原子炉設置変更許可に係る申請の概要

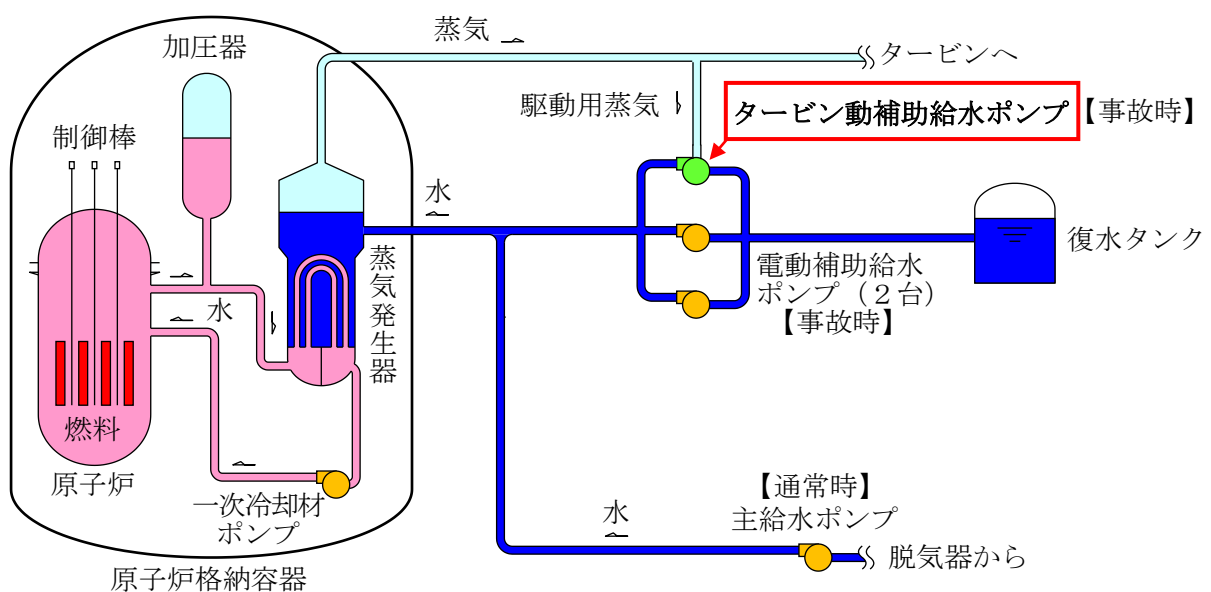
使用済燃料プール並びに燃料取扱設備等を共用化します。

使用済燃料プール	現 状	変更後
1号機	1号機の燃料を貯蔵	1, 2号機の燃料を貯蔵
2号機	2号機の燃料を貯蔵

使用済燃料プールの共用化と合わせて、以下の設備を1, 2号機で共用化します。

- ・使用済燃料プールクレーン
- ・燃料取扱建屋クレーン
- ・使用済燃料プール水浄化冷却設備 等
